Oggetto: [ID_VIP: 9984] **PROVINCIA DEL SUD SARDEGNA (progetto ed opere connesse: comuni di Collinas, Villanovaforru, Lunamatrona e Sanluri) - Progetto di un impianto per la produzione di energia da fonte eolica on-shore di potenza complessiva pari a 48 MW, denominato "IMPIANTO EOLICO COLLINAS", costituito da 8 aerogeneratori, con opere civili accessorie e di connessione alla RTN – Progetto Definitivo.**

Proponente: Sorgenia Renewables S.r.l.

Parere tecnico istruttorio della Soprintendenza speciale per il PNRR.

(da COL-52 – Relazione Valutazione Preventiva dell'Interesse Archeologico (VPIA) – ALLEGATI 1-2-3, con ingrandimento della relativa legenda)

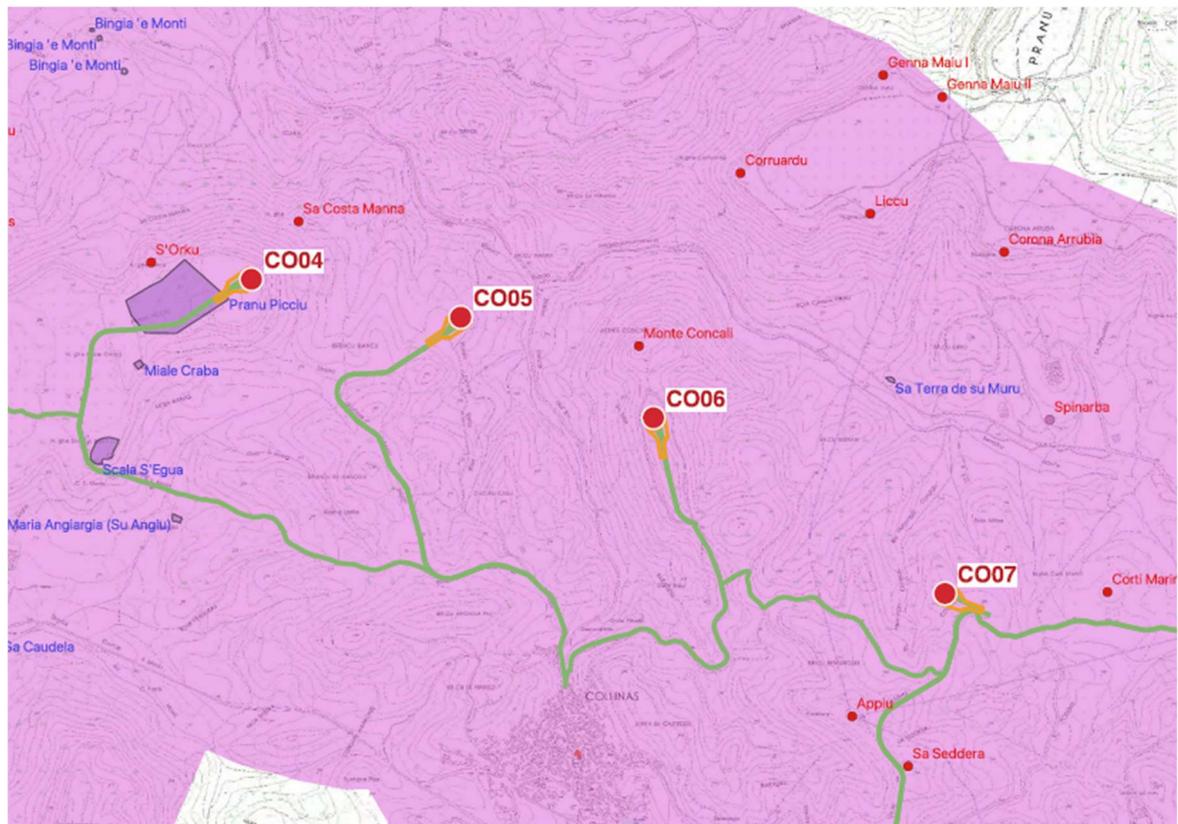
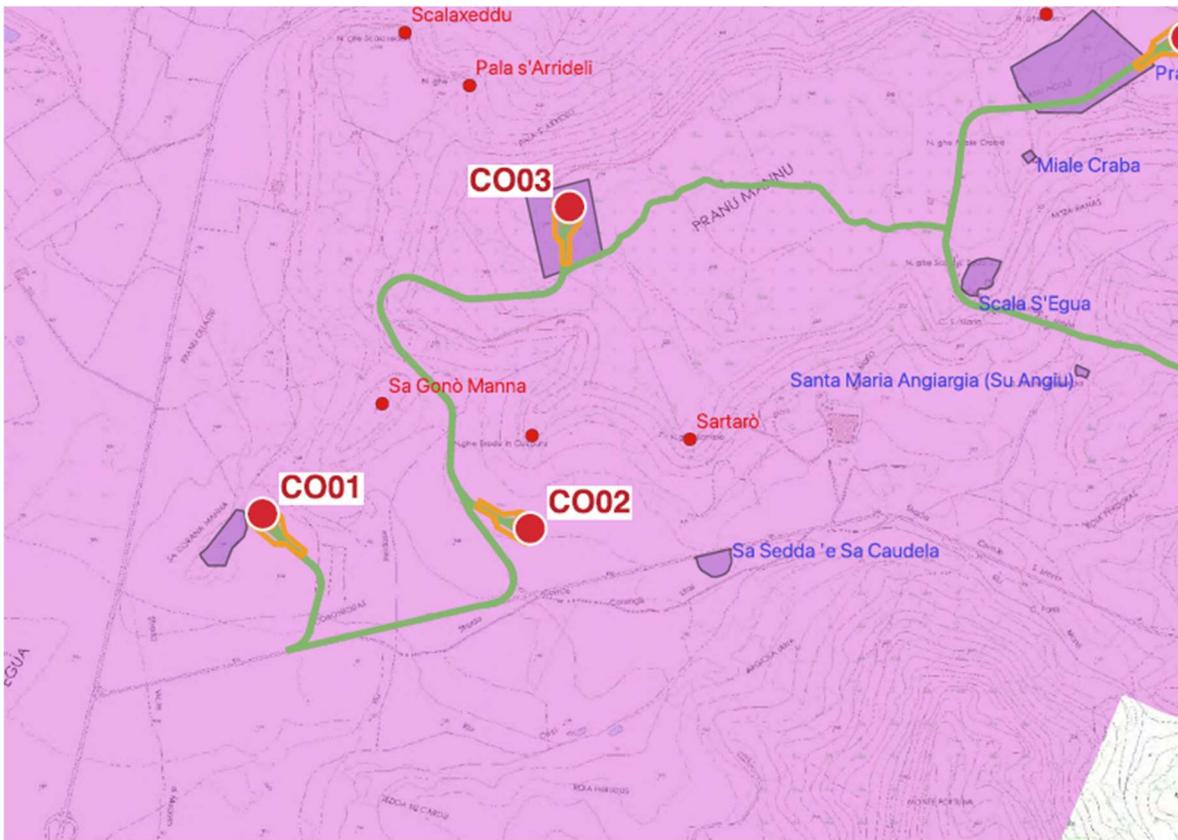
CONSIDERATO che la Soprintendenza Archeologia, belle arti e paesaggio per la città metropolitana di Cagliari e le province di Oristano e Sud Sardegna, con il parere endoprocedimentale del 24/10/2023 (Allegato n. 1), evidenzia che *"... Tra le aree archeologiche sopra elencate, si segnala in particolare in prossimità dell'areale in cui si prevede di installare gli aerogeneratori n. 01 e 02, il nuraghe Corona Manna, il nuraghe Brodu in Cuccuru e il nuraghe Sartarò disposti a controllo della vallata a sud della Giara di Collinas in cui spicca la presenza delle tombe nuragiche di Sa Sedda 'e Sa Caudela, oggetto di fruizione e anch'esse prossime agli aerogeneratori sopra richiamati. La vicinanza degli aerogeneratori genererebbe un impatto visivo negativo sui monumenti sopra richiamati e sull'intera area intesa come contesto archeologico territoriale unitario. Si evidenzia, altresì, l'imponente nuraghe S'Orcu in territorio di Gonnostramatza disposto nel ciglio nordorientale della Giara di Collinas a controllo della sottostante vallata del Rio Mogoro e in contatto visivo con i nuraghi Cuccuru Espis, Pallariu, Bingia 'e Monti, Scalaxeddu che punteggiano il pendio sottostante. Il nuraghe, vicinissimo all'ubicazione dell'aerogeneratore n. 04 e prossimo all'aerogeneratore n. 03 previsti in progetto, è di grandissimo interesse scientifico per la sua articolata e complessa architettura, che lascia supporre per l'edificio un ruolo di grande rilevanza nell'intero compendio territoriale. L'eventuale realizzazione degli aerogeneratori, considerata la loro ubicazione sulla Giara di Collinas, avrebbe sul piano visivo una immediata ricaduta negativa sul nuraghe s'Orcu e sui numerosi beni ubicati nella sottostante vallata del Rio Mogoro. È importante segnalare, inoltre, in prossimità degli aerogeneratori n. 05 e n. 06 la presenza del nuraghe complesso Monte Concali, oggetto di una campagna di scavo condotta sotto la direzione di questo Ufficio, e della tomba di Sa Terra de su Muru, oggetto di un progetto di scavo e valorizzazione in fase di elaborazione da parte del Comune di Collinas. L'impatto visivo negativo generato dalla realizzazione dei medesimi aerogeneratori interesserebbe non solo il nuraghe Monte Concale e la tomba di sa Terra de su Muru, ma anche tutti i beni che costellano il ciglio del settore meridionale della Giara di Siddi (nuraghe Corruardu, nuraghe Liccu, nuraghe Sa Corona Arrubia, nuraghe Su Concali, nuraghe Sa Fogaia, nuraghe Genna Maiu I e nuraghe Genna Maui II). La realizzazione degli aerogeneratori nn. 05, 06 e 07, inoltre, avrebbe una ricaduta negativa in termini di impatto visivo sul santuario nuragico di Sant'Anastasia di Sardara, importante area archeologica oggetto di valorizzazione e fruizione, la quale risulta inserita nel progetto "La civiltà nuragica" facente parte della tentative list dell'Unesco ai fini del riconoscimento quale patrimonio mondiale dell'umanità. È necessario, perciò, prestare particolare attenzione all'analisi del contesto in cui tale area archeologica si inserisce poiché, considerato che gli standard Unesco richiedono il posizionamento del bene all'interno di un areale tutelato, eventuali criticità potrebbero comportare l'esclusione del sito dal progetto. Nel progetto sopracitato della tentative list Unesco è inserito anche il nuraghe Genna Maria di Villanovaforru, aperto al pubblico e oggetto di un importante progetto di fruizione che si collega con il museo civico e il sito di Pinna 'e Maiolu, un sistema di fruizione turistico culturale di importanza economica oltre che culturale per Villanovaforru e per l'areale. Genna Maria oltre che importante testimonianza dell'architettura nuragica è un sito pluristratificato frequentato fino ad età romana, con cambi di destinazione d'uso e edificazione di nuove strutture fondamentali per la comprensione della storia della Sardegna nuragica e post nuragica ...":*

(da COL-52 – *Relazione Valutazione Preventiva dell'Interesse Archeologico (VPIA) – ALLEGATI 1-2-3*, con ingrandimento dei particolari raffiguranti gli aerogeneratori CO01, CO02, CO04, CO05, CO06 e CO07 più direttamente richiamati dalla Soprintendenza Archeologia, belle arti e paesaggio territorialmente competente con riferimento ai beni culturali oggetto di impatti negativi rispetto al proprio contesto di giacenza)

Figura 5-11: Ripresa fotografica DSC04901 – Direzione del cono visivo verso est -sud est - area in cui sarà installata la turbina CO02 (Fonte: COL-14. - Documentazione fotografica)

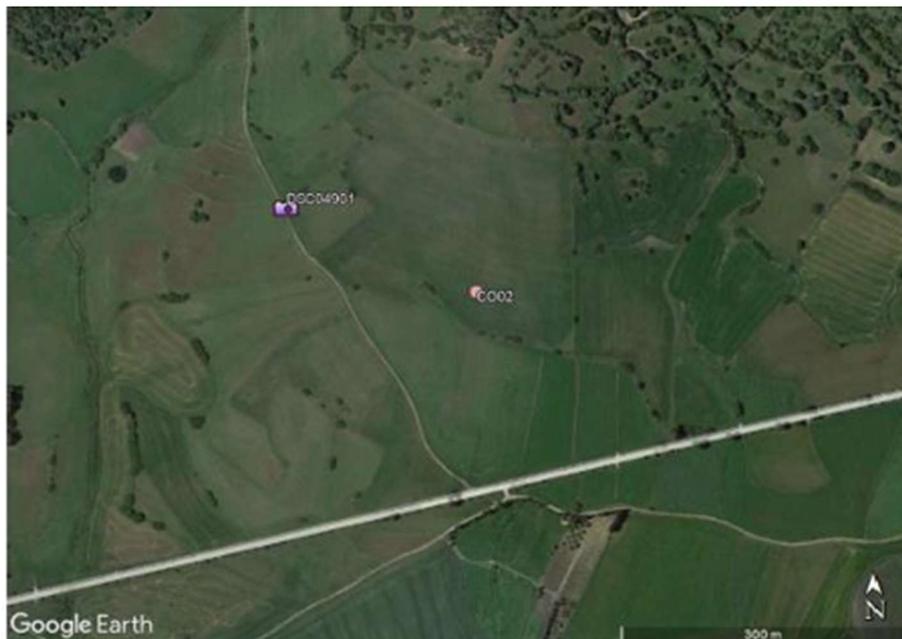
CONSIDERATO che la Soprintendenza Archeologia, belle arti e paesaggio per la città metropolitana di Cagliari e le province di Oristano e Sud Sardegna, con il parere endoprocedimentale del 24/10/2023 (Allegato n. 1), riporta nel paragrafo A.2. che "*... Come si evince dai precedenti paragrafi, che analizzano la buffer zone di 3 km dall'impianto, prevista dall'art. 20, c. 8, lett. c-quarter del D.Lgs. n. 199/2021 come modificato dal D.L. 24.02.2023, n. 13, art. 47, comma 1, lettera a, n. 2), l'impianto in progetto ricade in una porzione territoriale ad altissima concentrazione di siti archeologici, attestanti una presenza antropica dall'età preistorica fino ai giorni nostri. Le testimonianze numericamente maggiori sono quelle relative all'età del Bronzo, in particolare nell'areale interessato dal parco eolico sono presenti numerosi nuraghi, i quali, in collegamento visivo tra di loro e ubicati nelle aree collinari e pianeggianti, ripropongono il tipico modello insediativo dell'età del Bronzo diffuso in Marmilla. Non mancano attestazioni della frequentazione antropica in età precedenti e successive, sono infatti segnalati numerosi insediamenti, necropoli e aree di dispersione di materiali riferibili ad una frequentazione nel corso dell'età neolitica e storica, in particolare romana. Tali attestazioni sono testimonianza, da un lato, della forte vocazione agricola dell'area, prossima peraltro alla vallata del Rio Mogoro, e dall'altro della grande importanza rivestita dalla Giara di Collinas e dai rilievi contigui ai fini del controllo del territorio e delle sue risorse. Tali caratteristiche geomorfologiche hanno attratto e reso possibile un insediamento antropico continuativo nel tempo dalla preistoria ai giorni nostri ..."*, tanto da costituire il nuovo impianto industriale di cui trattasi una profonda alterazione del contesto di giacenza dei medesimi beni archeologici, contesto che ancora si caratterizza per il proprio aspetto prevalentemente naturale e come costituitosi nel corso della storia, per la sua antica frequentazione antropica senza soluzione di continuità a partire dall'età preistorica, tale da configurarsi con un'equilibrata rappresentazione di tutti gli elementi sovrapposti nel tempo, i quali invece sarebbero sovrachiati e irrimediabilmente snaturati tra loro:

(da COL-48.1 - Carta dell'intervisibilità - Stato di progetto, particolare con relativa specifica legenda, dal quale emerge che il nuovo impianto industriale – con strutture industriali alte 210 m - è intervisibile per un ambito territoriale vastissimo)

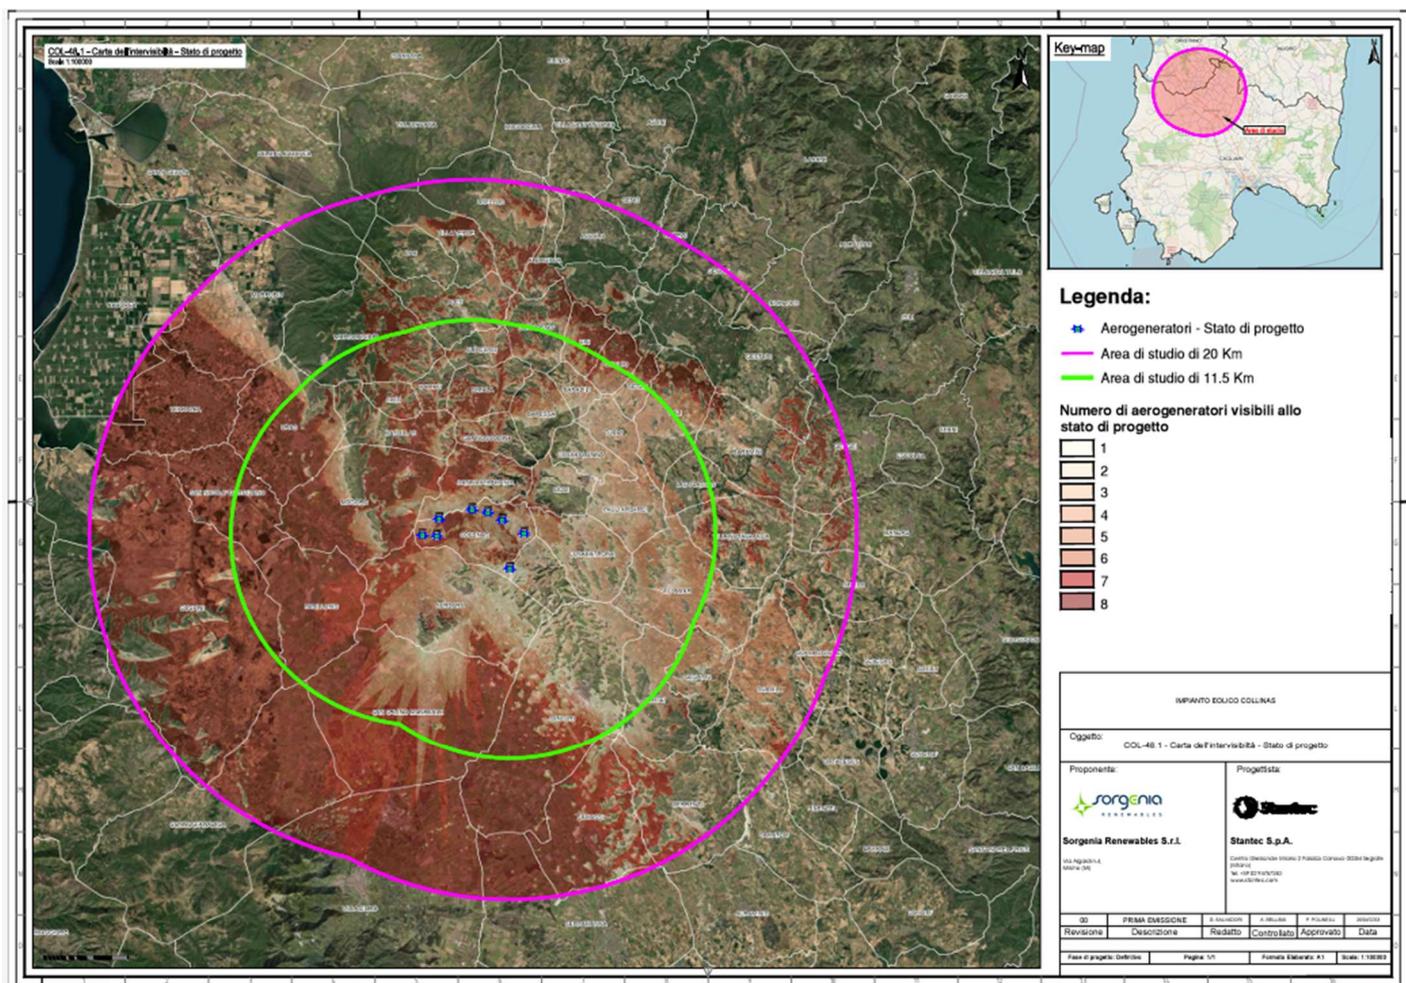
CONSIDERATO che rispetto alla suddetta complessità e rilevanza culturale (archeologica ed architettonica) e paesaggistica, l'impianto in esame per la produzione di energia elettrica si colloca come elemento estraneo di natura industriale, le cui strutture di eccessiva altezza (pari a 210 m) rispetto a qualsiasi altro elemento naturale e antropico esistente nella medesima area, costituiscono una frammentazione del paesaggio esistente, stante la dimostrata intervisibilità dello stesso solo impianto qui in esame da lunghe distanze (v. il parere endoprocedimentale della Soprintendenza Archeologia, belle arti e paesaggio territorialmente competente del 24/10/2023 – Allegato n. 1 -, ma anche le osservazioni sopra riportate dei Comuni di Villanovaforru, Collinas e Sanluri, allegate alle osservazioni della Regione Autonoma della Sardegna – Direzione generale difesa dell'ambiente dell'8/09/2023), anche comprese nella distanza di tre chilometri come riportato dal sopra citato comma 8, lett. *c-quater*, dell'art. 20 del D.Lgs. n. 199 del 2021:
